Zodpovězení dotazu uchazeče ze dne 23.11.2016

Domov pro seniory Elišky Purkyňové, Cvičebná 2447/9, Praha 6

Název technické specifikace: Rekonstrukce chodeb 1. – 4. NP
Místo: objekt Thákurova 8, 10, 12, Praha 6
Investor: Domov pro seniory Elišky Purkyňové
se sídlem Cvičebná 2447/9, Praha 6
Zhotovitel projektu: Ing. Jan Šimůnek, Lesní 381, 252 30 Řevnice

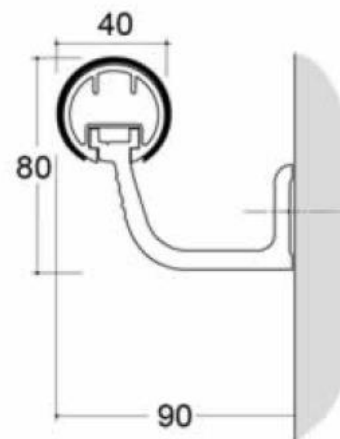
Dotaz: Ve výkazu výměr je uvedena položka výměna zábradlí. Chtěla bych se zeptat, zda se jedná o zábradlí na schodišti. Nikde jsem nenašla žádný bližší popis a ani výměru. Bohužel pro ocenění popis výměna zábradlí a počet kusů nestačí

Odpověď: Tato položka se vztahuje k madlům umístěným na chodbových rampách. Na každé chodbě jsou dvě rampy, každá jedna rampa má dvě horní madla a dvě spodní madla.

Je požadováno odstranění stávajících ke svému účelu nevhodných madel a provedení nových systémových madel.

Nová madla budou nahrazovat stávající co do rozsahu tak také umístěním od podlahy. Požadovaná vzdálenost madla od stěny je schematicky znázorněna na řezu.

Design materiálu madla bude dřevo (při realizaci bude odsouhlasen vzorek zadavatelem). Jedná se o klasické opěrné madlo, ergonomický design madla musí umožňovat pevný stisk a pohodlný pohyb ruky bez kontaktu s konzolou.

Odolnost vůči nárazu – požadováno odolnost proti nárazu 100 kg v rychlosti 2,5 km/h

Potřebná výměra 8 ks madel na patro je 44,6 mb.
